INDAGINI GEOLOGICHE DI SUPPORTO AL POC
PIANO OPERATIVO COMUNALE
APPROVAZIONE
RISPOSTA ALLE OSSERVAZIONI DEL GENIO CIVILE

In seguito alle richieste formulate dal Genio Civile, protocollate con numero 10356.2019, sono state modificati alcuni elaborati sia geologici che urbanistici come segue:

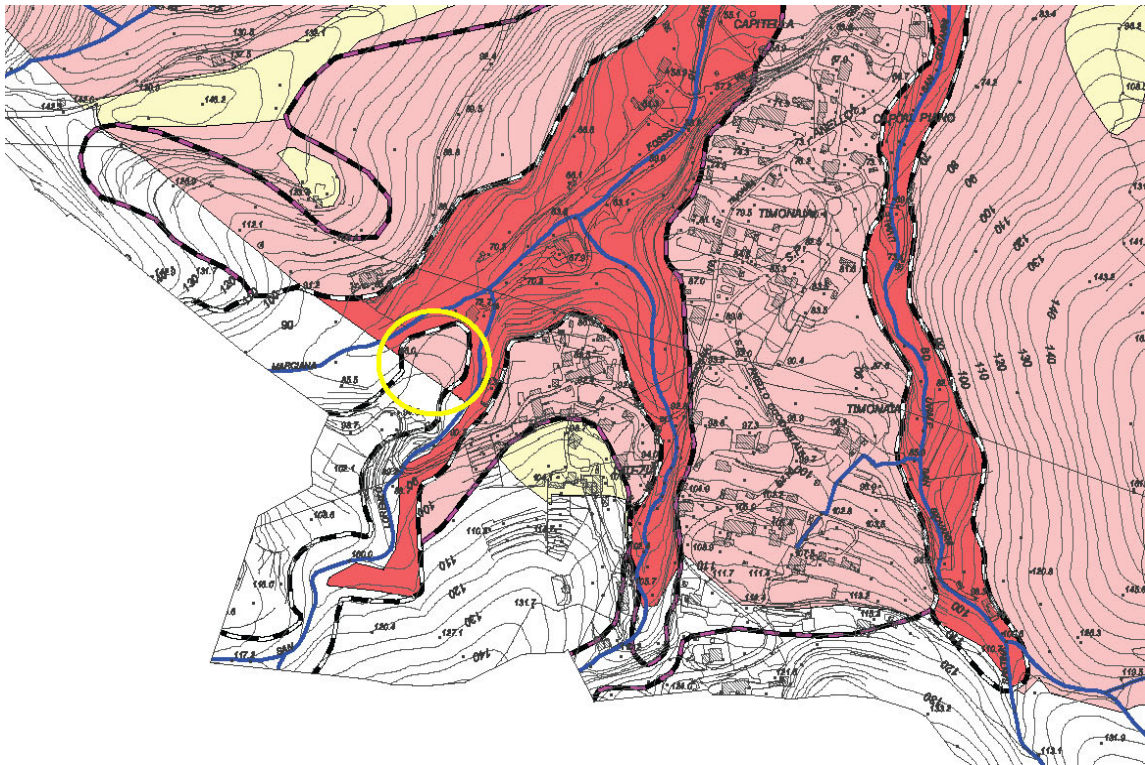
Inoltre, nel dicembre del 2020, su segnalazione di un collega abbiamo provveduto a correggere un piccolo errore nella carta di pericolosità Geologica Tavola E.

Nella carta mancava la definizione della classe di pericolosità geologica per un piccolo settore del comune, in località Timonaia, tra l'Uviale di Marciana e quello di San Lorenzo.

La zona è evidenziata nell'immagine a seguire

La modifica non interessa aree a pericolosità del PAI.
